入札説明書及び設計図書等に対する質問回答書

| 工事名：法面補修工事（2026-北・山手） |                                                                                                                                   |                                                                                                                                            | 問合せ日：2026 年 5 月 12 日 |

資料①

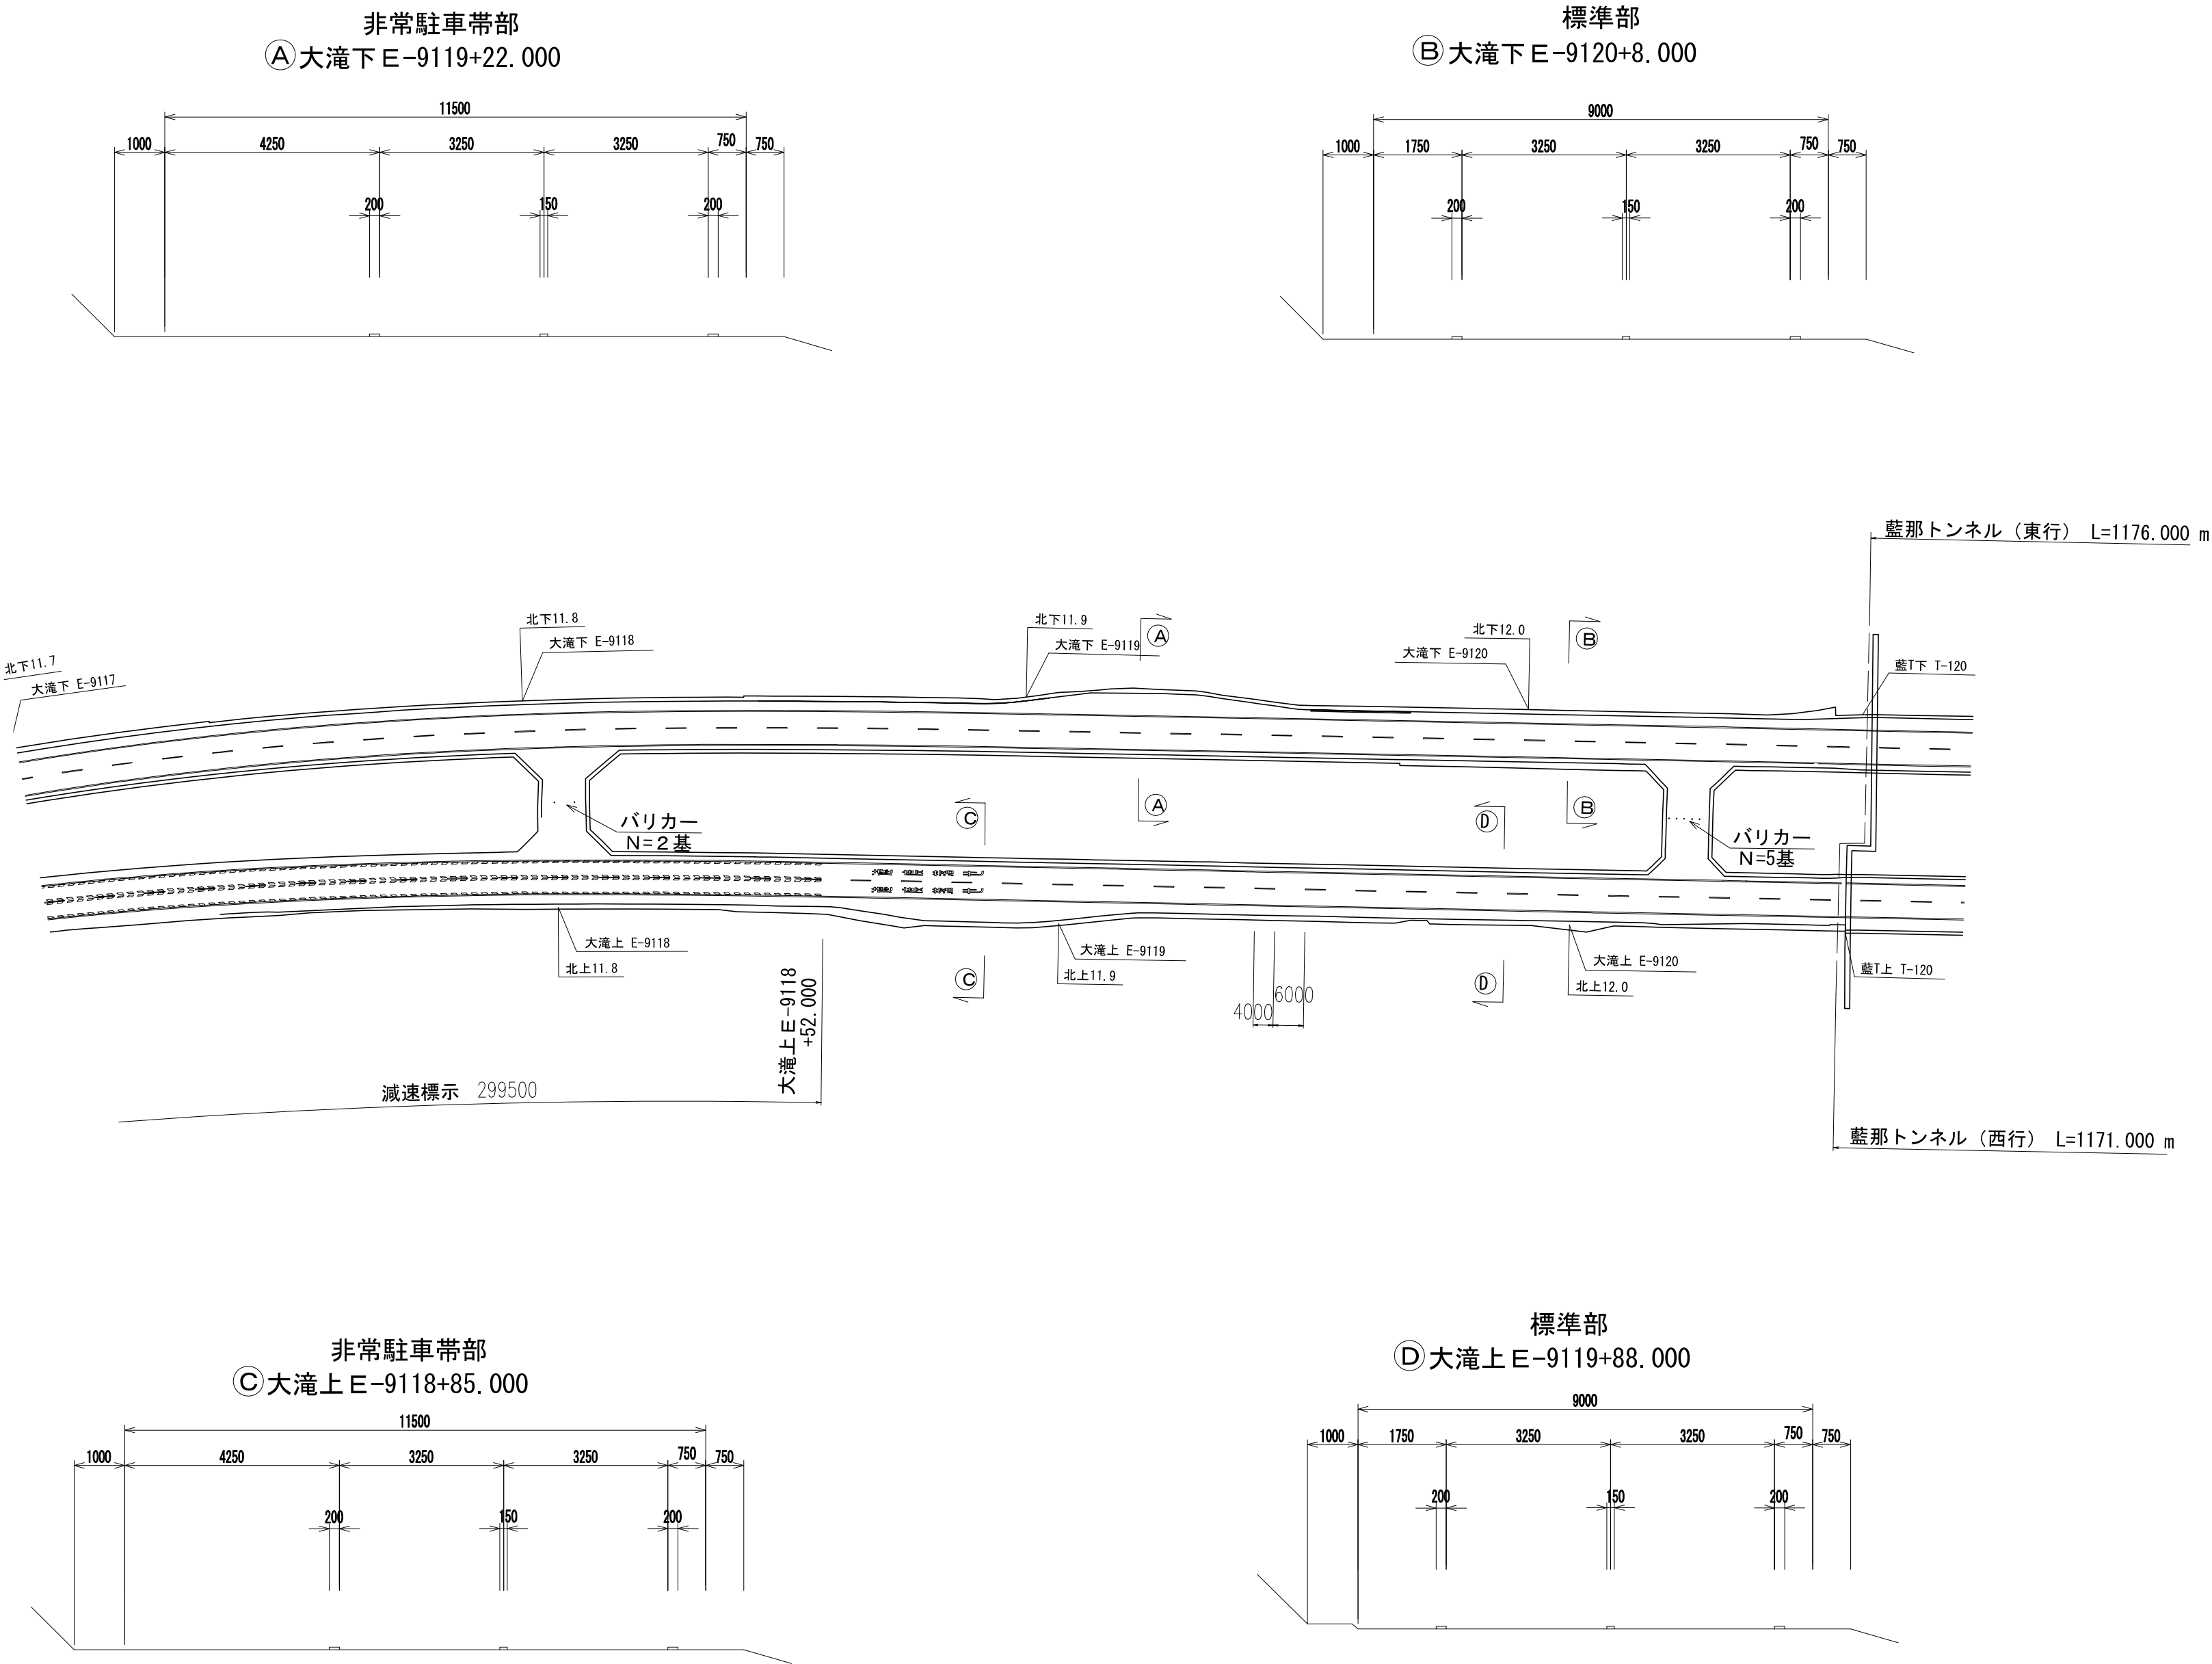
| 工事名：法面補修工事（2026-北・山手） |                                                                                                                                   |                                                                                                                                            | 問合せ日：2026 年 5 月 12 日 |
|-----------------------|-----------------------------------------------------------------------------------------------------------------------------------|--------------------------------------------------------------------------------------------------------------------------------------------|----------------------|
| 1. 10/60 仮設計画図        | 1. 大滝上NE-9116-9R法面 仮設計画図について。<br>本線の幅員構成（車線幅、路肩幅、保護路肩幅）を確認できる図面がございましたらご提示願います。                                                   | 1. 大滝上NE-9116-9R法面近傍の標準部の幅員構成（資料①）を提示します。                                                                                                  |                      |
